REPÚBLICA DE CHILE
COMISIÓN DE EVALUACIÓN
Región de Valparaíso

Califica Ambientalmente el proyecto “Loteo y Urbanización Alto Laderas”

5°. El Informe Consolidado de Evaluación (ICE) de la DIA del proyecto “*Loteo y Urbanización Alto Laderas*” de fecha 17 de noviembre de 2025.

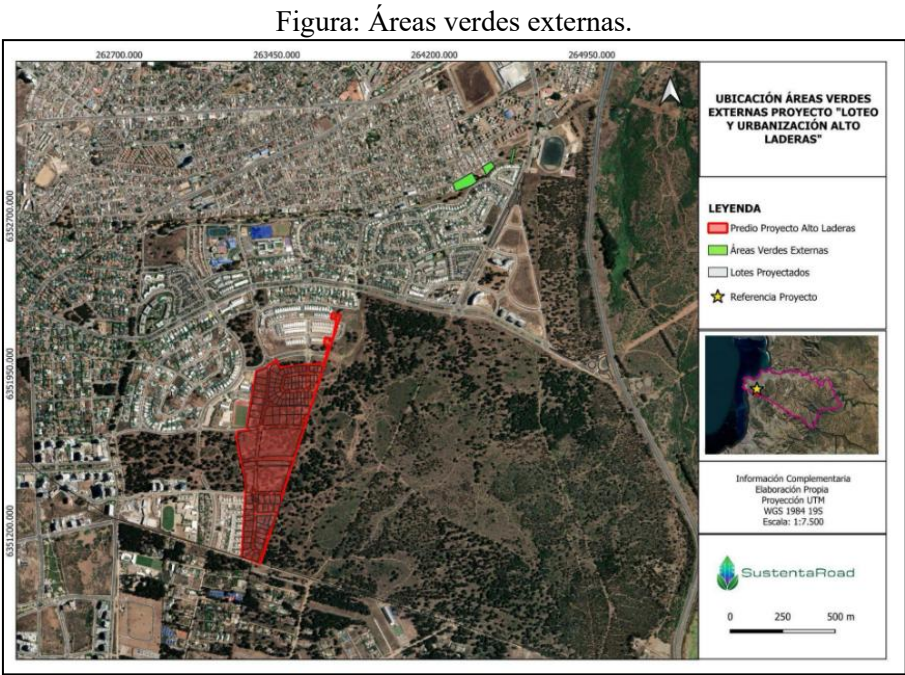
Áreas verdes externas. Al considerarse como área verde complementaria, se puede establecer una sede social y esparcimiento (cancha, juegos infantiles), reforestación de flora nativa, en cuanto al Plan Regulador estipule.

En atención a su pregunta, se informa que las áreas verdes externas corresponden a aquellos polígonos de color verde que se muestran en la imagen a continuación.

Figura: Zoom a plano de diseño de áreas verdes externas.

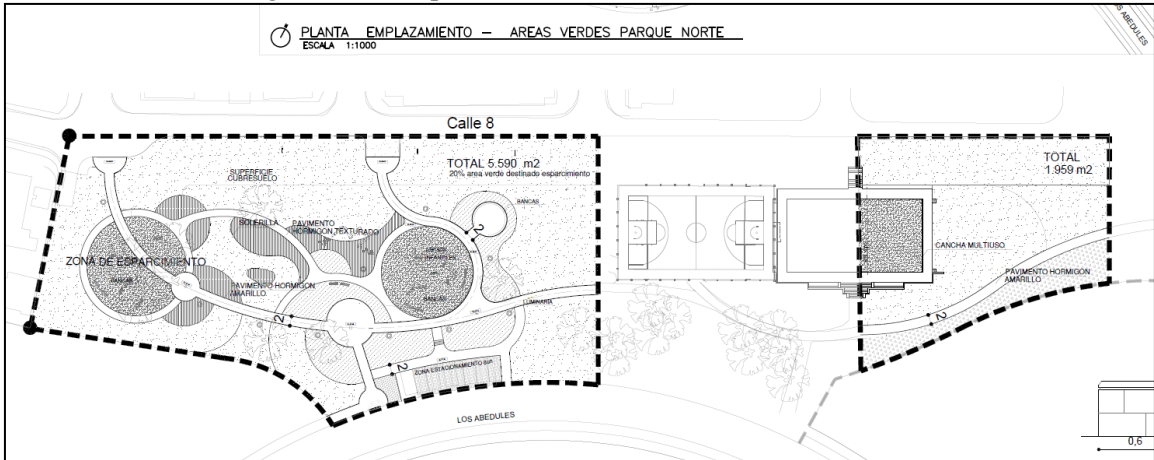
Proyecto no entrega un área verde adecuada (plaza y árboles), que contribuya a mejorar la calidad del aire; que otorgue un lugar de esparcimiento y que se constituya en un refugio para la flora y fauna existente, considerando que Concón es Zona Saturada y que se proyecta sobre 1.000 unidades residenciales y similar crecimiento de un parque automotriz.

Justificar un área verde externa al proyecto y existente, no debe ser argumento para cumplir la norma. El área actual otorga el espacio recreacional y mitiga en parte la contaminación de la Zona Saturada y la densidad poblacional existente.

Las áreas verdes externas corresponden a un sector donde actualmente ya existe vegetación y zonas de esparcimiento, por lo que el titular considera acciones de mejora para la cancha multiuso, circuitos peatonales, zonas de esparcimiento y juegos, junto con la incorporación de áreas verdes con al menos un 20% de flora nativa y especies de bajo consumo hídrico y un burladero que evita el estrangulamiento de calle el Bosque Oriente, en el sentido Norte-Sur, para favorecer a la población cercana, dotándola de espacios más seguros para el esparcimiento y la recreación. En la imagen a continuación se presenta el diseño de las áreas verdes externas para el Parque Norte. Para más información, puede revisar las Tablas 4.2 y 4.6.1 del ICE.
